**AVIS RELATIF À LA PROTECTION
CONTRE LES EVENTUELS EFFETS NOCIFS ET NUISANCES
PROVOQUÉS PAR LES RAYONNEMENTS NON IONISANTS
GÉNÉRÉS PAR DES ANTENNES ÉMETTRICES STATIONNAIRES**

Commune : DURBUY - Exploitant : TELENET GROUP

Référence exploitant : LX6173A

Rapport n° 455 / 2025

Figure 1 : Vue en plan des lieux de séjour et des points de contrôle

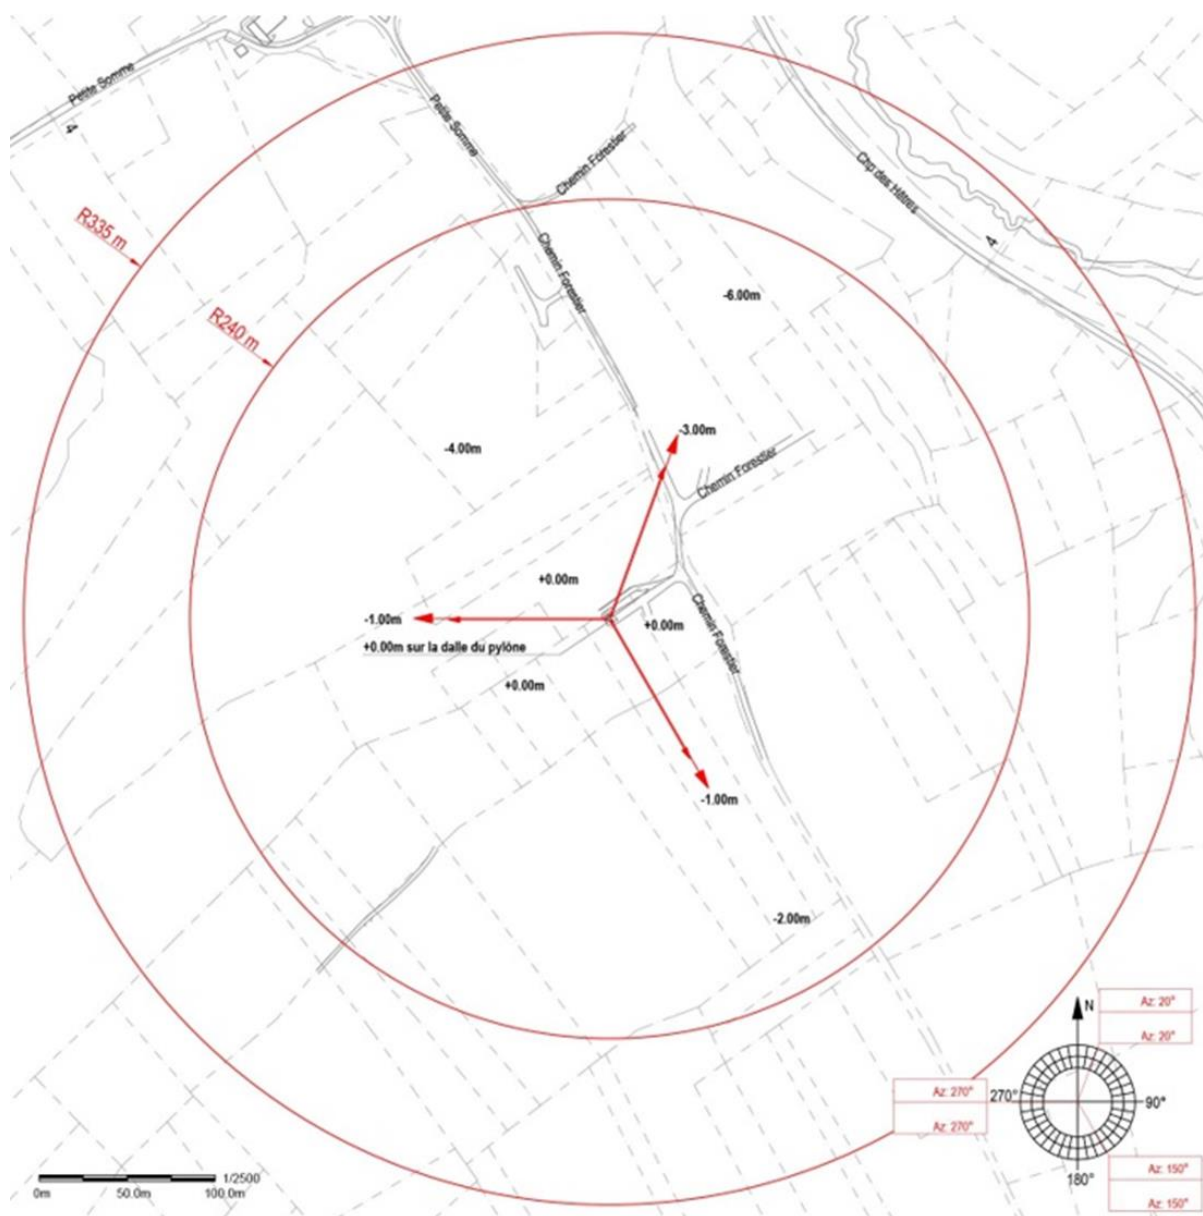
En ce qui concerne les antennes de l'installation mentionnées dans le tableau 1, la distance maximale à laquelle la limite pourrait être atteinte, à l'extérieur, est égale à 92,7 m. S'il n'y a pas de LS à une distance inférieure, les antennes respectent forcément la limite d'immission.

Dans le cas des LS situés à l'intérieur des bâtiments, une atténuation d'obstacle est prise en compte et il en résulte que la distance maximale à laquelle la limite pourrait être atteinte se réduit à 65,7 m.
